改善箇所説明図

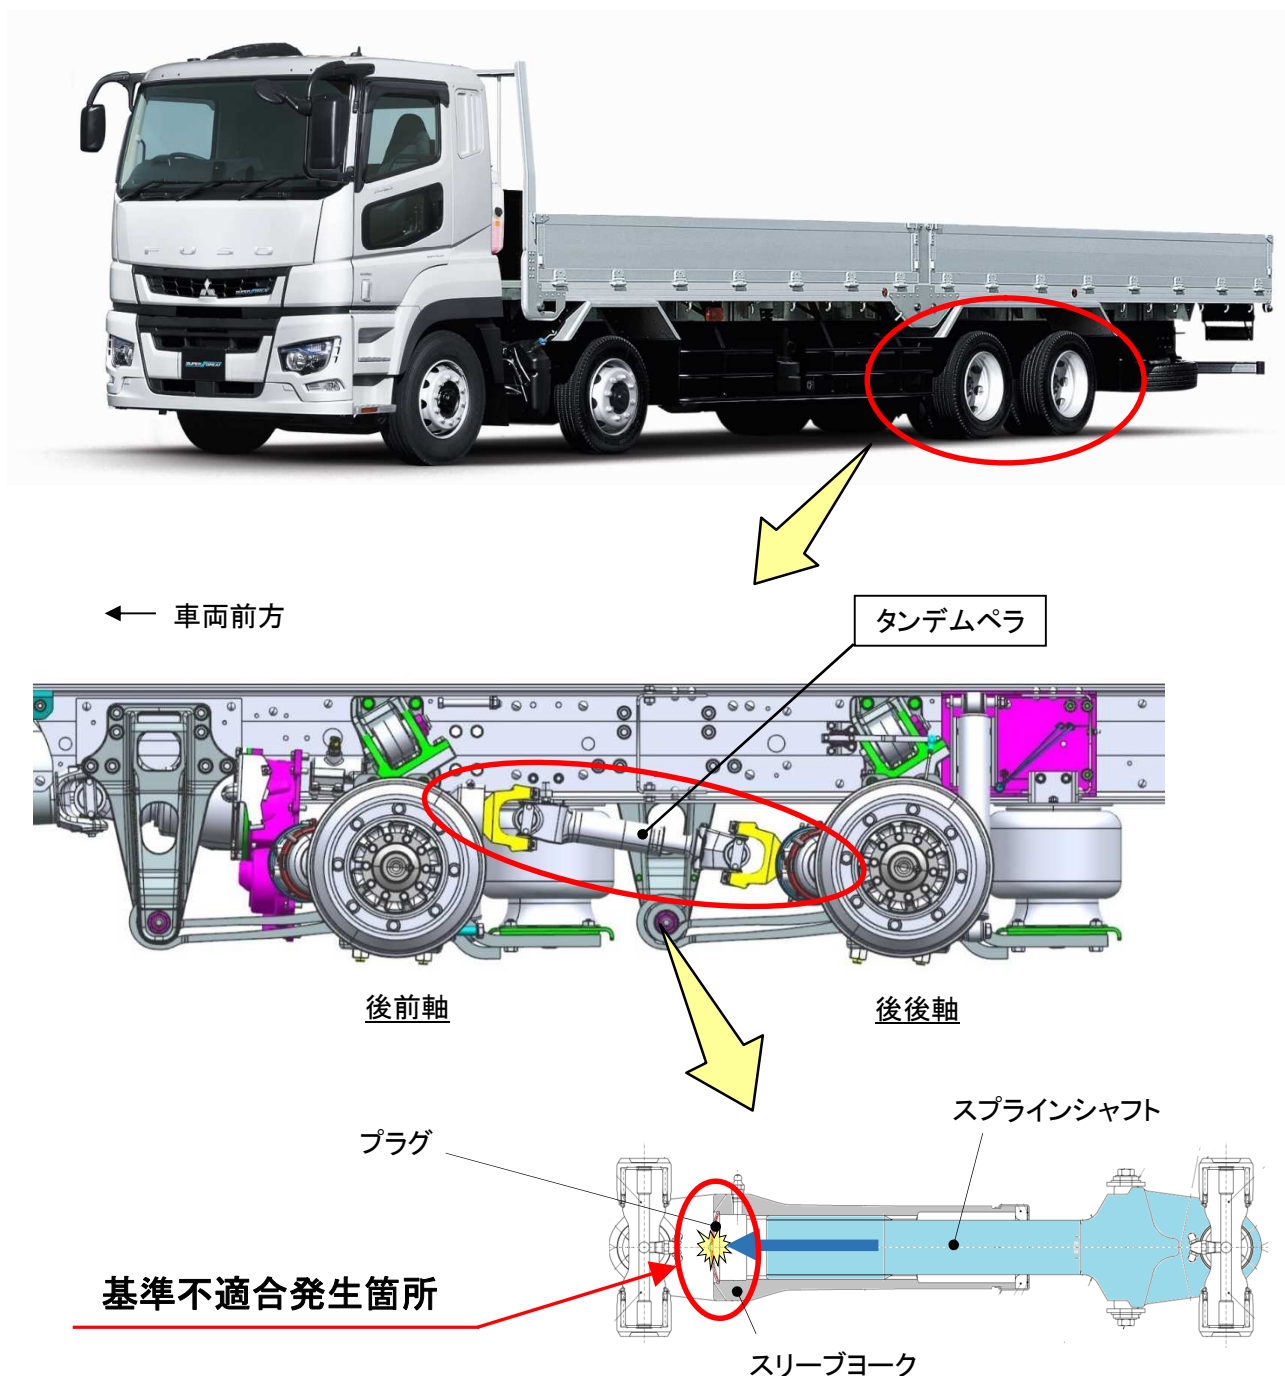
エアサス仕様の大型トラック(4軸車)において、タンデムペラ(後前軸と後後軸間のプロペラシャフト)の長さ設定が不適切なため、タンデムペラが最も縮んだ際にスプリンシャフトがプラグを押してしまい、プラグが脱落し他の交通に影響をおよぼすおそれがある。

全車両、暫定措置としてタンデムペラにプラグ脱落防止用の樹脂製バンドを装着し、準備が出来次第、対策品のタンデムペラと交換する。

注：□ は対策品に交換する部品を示す。
